ふそう キャンター、eCANTER、エアロエース、エアロクィーン、ローザの
灯火装置（前面方向指示器）のリコールについて

リコール届出番号	5637	リコール開始日	令和7年3月28日
基準不適合状態にあると認める構造、装置又は性能の状況及びその原因	前照灯一体式方向指示器を装着したトラックとバスにおいて、設計検討が不適切なため、方向指示器のバルブソケットと前照灯側コンタクトリングの接点端子の接圧が不足しているものがある。そのため、そのままの状態で使用を続けると、方向指示器点滅の繰り返しによって端子に酸化被膜が生じ、この酸化被膜が増大すると、バルブソケットとコンタクトリングの端子が焼損・溶損して、方向指示器が不灯になる。		
改善措置の内容	全車両、前照灯の製造番号を確認して不具合品が装着されていると判断されたものは方向指示器のバルブソケット端子を点検し、焼損・溶損が認められた場合は前照灯一式を対策品に交換する。 なお、焼損・溶損が認められない場合はバルブソケットを対策品に交換する。

改善箇所説明図

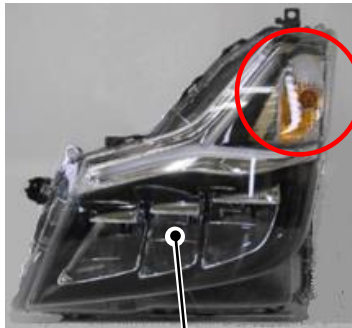
不具合箇所

前照灯一体式方向指示器を装着したトラックとバスにおいて、設計検討が不適切なため、方向指示器のバルブソケットと前照灯側コンタクトリングの接点端子の接圧が不足しているものがある。そのため、そのままの状態で使用を続けると、方向指示器点滅の繰り返しによって端子に酸化被膜が生じ、この酸化被膜が増大すると、バルブソケットとコンタクトリングの端子が焼損・溶損して、方向指示器が不灯になる。

全車両、前照灯の製造番号を確認して不具合品が装着されていると判断されたものは方向指示器のバルブソケット端子を点検し、焼損・溶損が認められた場合は前照灯一式を対策品に交換する。
 なお、焼損・溶損が認められない場合はバルブソケットを対策品に交換する。

注： はバルブソケット端子に焼損・溶損が認められた場合に、 は認められなかった場合に、対策品と交換する部品を示す。
